NABU Schwieberdingen – Hemmingen

Beteiligung § 3 Abs. 1 BauGB: Zweckverband "Laiblinger Weg", Bebauungsplan und örtliche Bauvorschriften "Gewerbegebiet Laiblinger Weg"

entsprechend Ihrer Aufforderung vom 29.12.2025 nehmen wir zu den vorliegenden Planungen des Gewerbegebiets (Stand 2.12.2025) wie folgt Stellung:

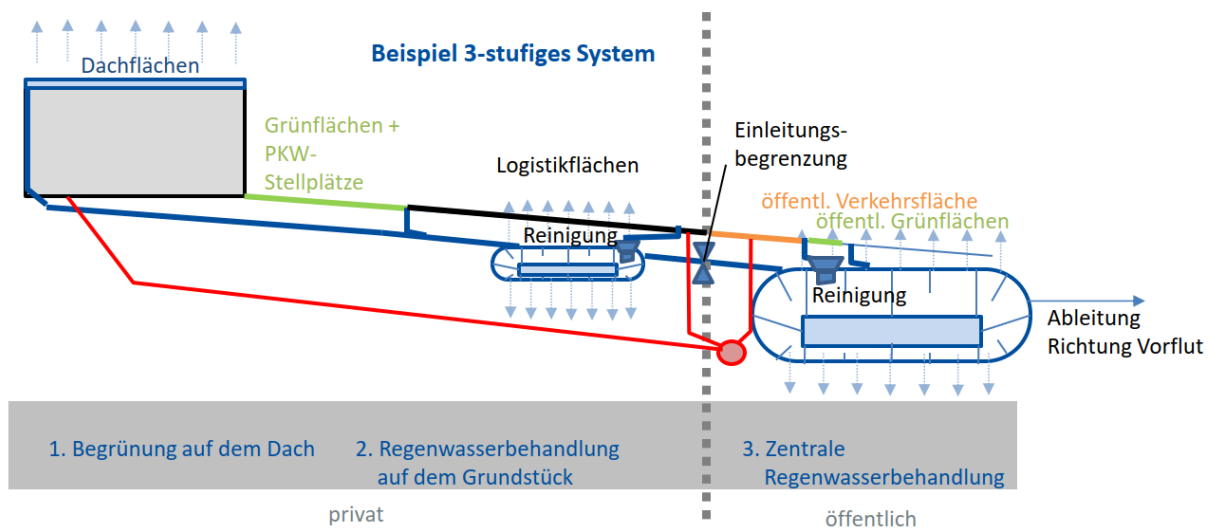
Die **Tragfähigkeit** der Böden wird als gering beschrieben. Maßnahmen wie z.B. Bodenaustausch oder Stabilisierung mit chemischen Bodenzusätzen wird empfohlen. Hierzu ist im Umweltbericht Stellung zu nehmen.

Dies gilt auch für den Hinweis, dass abseits der Neubauten **möglichst wenig Außenflächen dicht versiegelt** werden, damit die Grundwasserneubildung im Baugebiet nicht wesentlich beeinträchtigt wird.

Die Entwässerungsplanung wird wie folgt schematisch dargestellt:

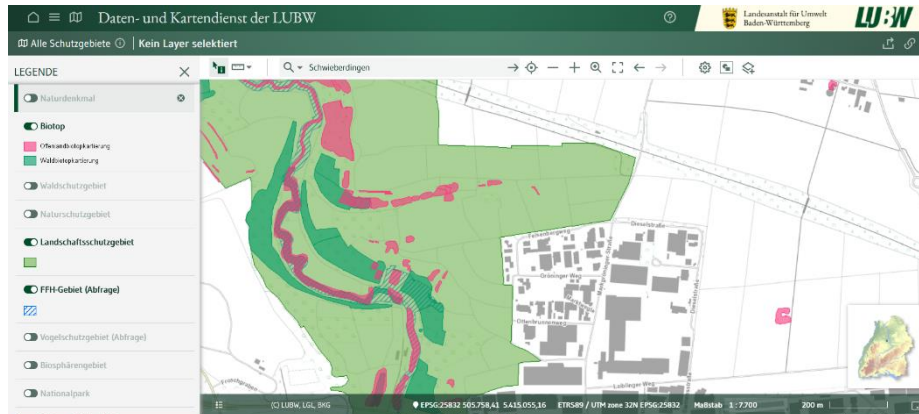
Zu 1.: Ob die in der Planung vorgesehene **Aufbauhöhe** der Dachbegrünung statisch machbar ist, sollte dringend geprüft werden. Für die Grünflächen und PKW-Stellplätze ist keine Versickerungswirkung dargestellt (vgl. A.10.2). Zu 2. Das anfallende Niederschlagswasser – auch der Logistikflächen soll auf Privatgrund behandelt werden (Verdunstung bzw. **Reinigung** und Versickerung). Zu 3. Ein kleiner Teil des Niederschlagswassers soll über eine Drossel im Trennsystem in eines der beiden im Plan dargestellten **Regenrückhaltebecken** abgeleitet werden. Auch dort soll eine Verdunstung bzw. **Reinigung** und Versickerung stattfinden (die Funktion der Reinigung ist allerdings in der weiteren Planung A.8.2 nicht mehr vorgesehen). Die technische und wirtschaftliche Machbarkeit des Konzepts ist zu prüfen, insbesondere angesichts der Tatsache, dass die Nord-Ostecke des Gebiets **ca. 7 m tiefer** liegt als die Regenrückhaltebecken.

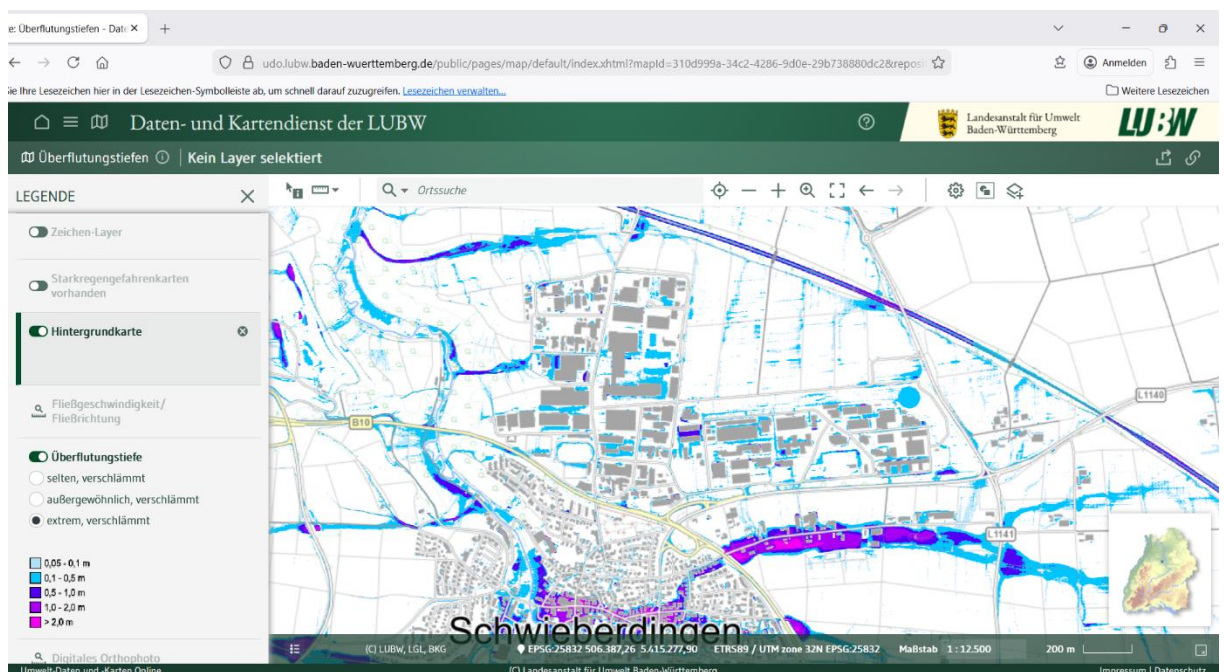
Für unsere Stellungnahme entscheidend ist aber der Hinweis, dass ein Überschuss – in welcher Menge auch immer – **Richtung Vorflut** abgeleitet wird. Übersetzt bedeutet dies eine Ableitung Richtung Glems, quer durch das Gebiet zu Markt mit seinen Biotopen und quer durch das FFH-Gebiet Glems. Dabei wird die Altlast ehem. Tierkörperbeseitigung durchschnitten und das Biotop, das FFH-Gebiet und die Glems durch Vergiftung stark gefährdet. Der Umweltbericht nimmt hierzu bislang nicht Stellung, ebenso fehlt hierzu eine wasserrechtliche Beurteilung.
